第 3 組申述及規劃署的回應的摘要

第 3 組申述書(關於古洞北分區計劃大綱圖的 R5 至 R10、R51 及 R20728，以及關於粉嶺北分區計劃大綱圖的 R4 至 R9、R28、R35 至 R38、R46、R79 及 R100 至 R538)由置富投資有限公司、香港地產建設商會(關於古洞北分區計劃大綱圖及粉嶺北分區計劃大綱圖)、大輝行有限公司、The Estate of the late Mr Fok Ying Tung Henry、添永發展有限公司、財宏有限公司、綠野田園有限公司、培豐有限公司、祺星有限公司、泰陽有限公司，以及 449 名個別人士提交。他們的主要申述理據和建議及規劃署的回應撮述如下：

古洞北分區計劃大綱圖的規劃區
PLANNING AREAS OF THE KWU TUNG NORTH OUTLINE ZONING PLAN

粉嶺北分區計劃大綱圖的規劃區
 PLANNING AREAS OF THE FANLING NORTH OUTLINE ZONING PLAN

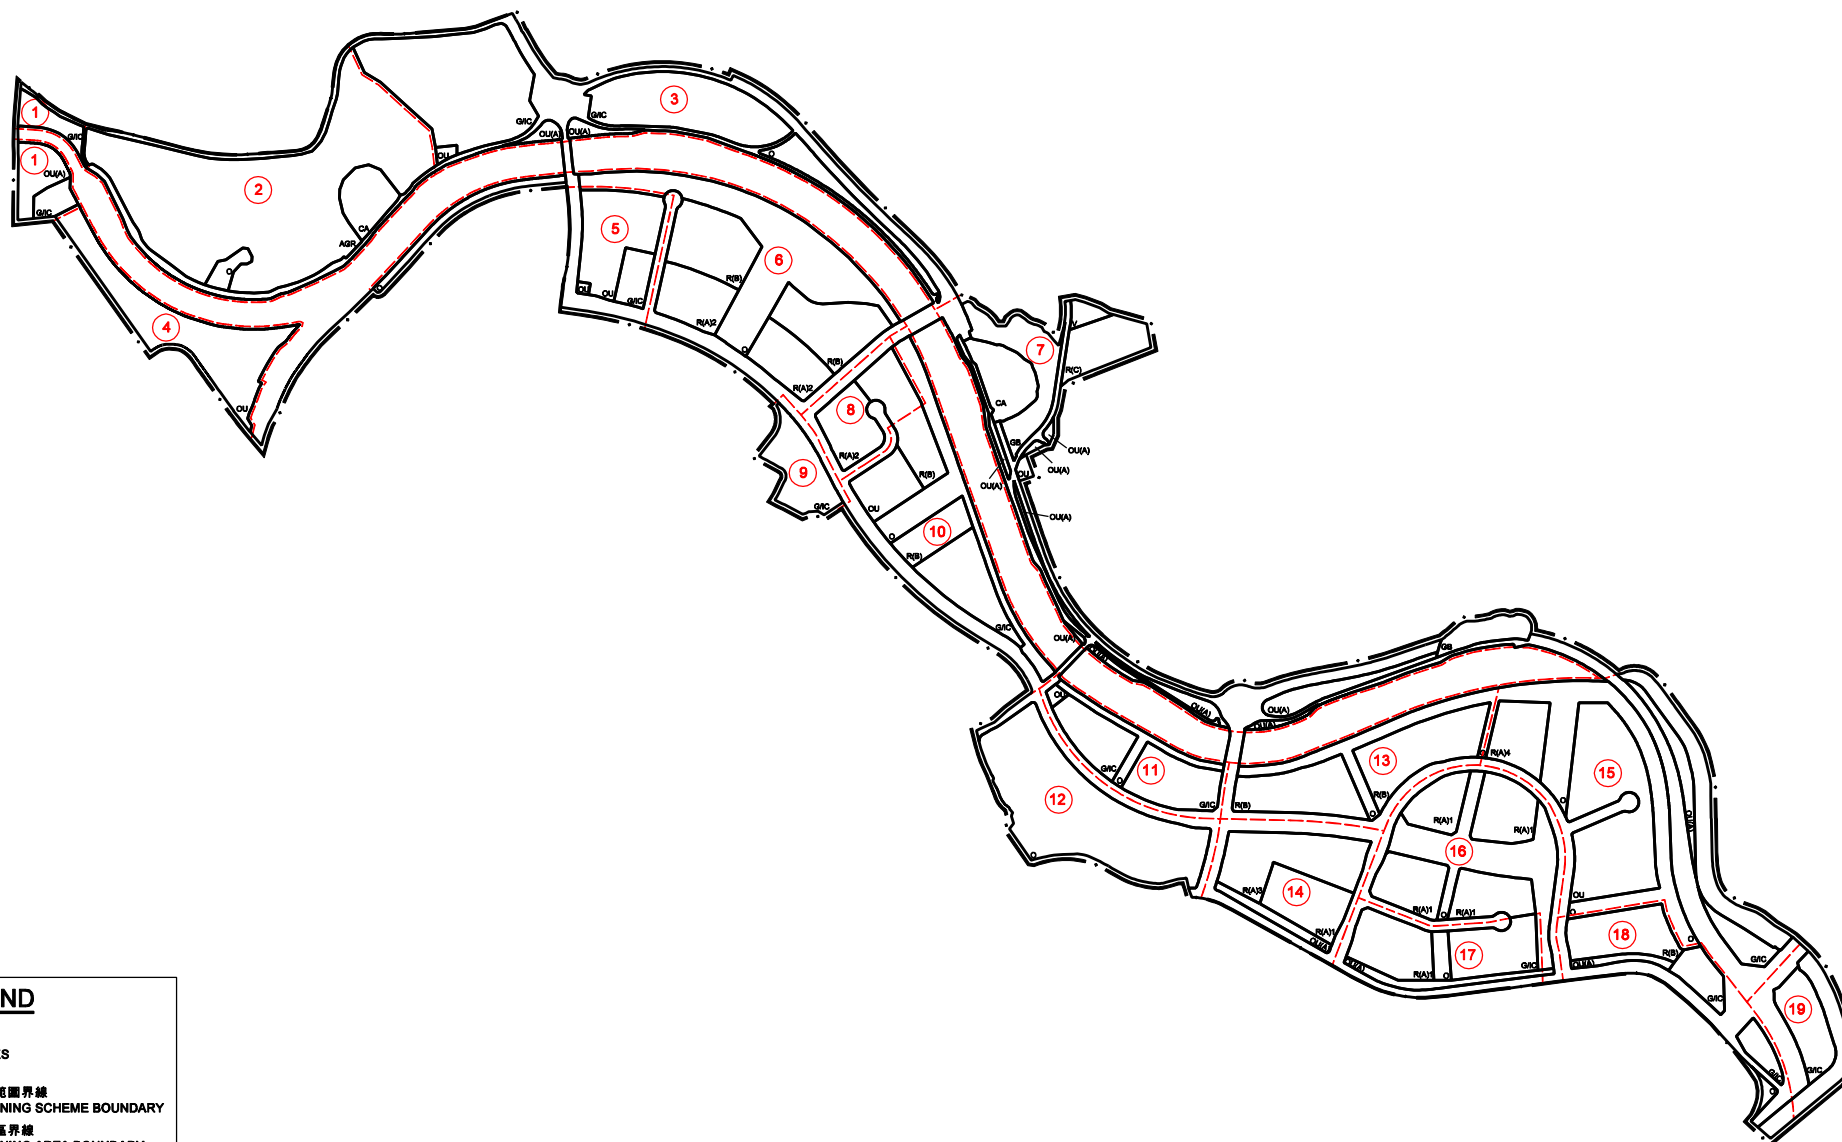
- (a) 古洞北有大量面積可觀的休憩用地，但散布在草圖各處，根本不能地盡其用。雖然這些休憩用地可提升該區的整體質素和增添其特色，但大部分難以發展動態和有意義的公共康樂設施，當中貫穿古洞北市中心的休憩用地及在規劃區第 24 區和第 26 區的休憩用地走廊，對

M. 把古洞北規劃區第 24 和第 29 區的「休憩用地」地帶改劃為住宅用途

由「休憩用地」地帶改劃而成的發展用地，其界線應大致依據土地業權的分布而劃。作出擬議的改劃後，用地可發展的面積可增加 16 540 平方米，若按 6 至 8 倍的地積比率發展，可建約 1 700 至 2 250 個住宅單位，供 4 850 至 6 450 名居民居住。

- 要求把一幅包括古洞北規劃區第 24、28 及 29 區部分地方的用地改劃為「綜合發展區(1)」地帶或「住宅(甲類)1」地帶及「政府、機構或社區」地帶，並放寬該用地的建築物高度和地積比率限制。

古洞北規劃區第 24 和第 26 區的「休憩用地」是新發展區完善並相連的休憩用地網絡的重要部分。這些休憩用地的位置經過仔細規劃，屬區域及鄰舍休憩用地，不單為廣大市民提供康樂及歇息的空間，也是行人及觀景走廊，方便居民往來之餘，也能美化市容，令市民大眾及區內居民受惠。此外，這些休憩用地可供鄰近

的房屋用地享用，亦可作為這些住宅用地之間的景觀緩衝區，十分重要，應予以保留。

- (1) 倘按建議增加用作住宅或綜合發展的土地，同時增加有關用地的地積比率及建築物高度，會令發展項目的建築羣變得更高、更大。此外，由於建議增加建築物高度的用地也包括劃作「政府、機構或社區」用途的用地，這些「政府、機構或社區」用地本來可以發揮的視覺及空間舒緩作用，以及原擬在有關地區塑造的建築物高度輪廓會受影響。
- (2) 當局需要古洞北規劃區第 24 區的「住宅(甲類)2」地帶來原區安置受新發展區發展計劃影響的現有住戶，並已把該地帶納入前期工程項目內。古洞北新發展區內並無其他可發展的用地適合作此用途。

(4) 古洞北規劃區第 24 區東面的休憩用地，是連接住宅區的連綿綠化休憩用地網絡的一部分，可為新發展區提供安全舒適的步行環境。因此，該休憩用地必須保留。
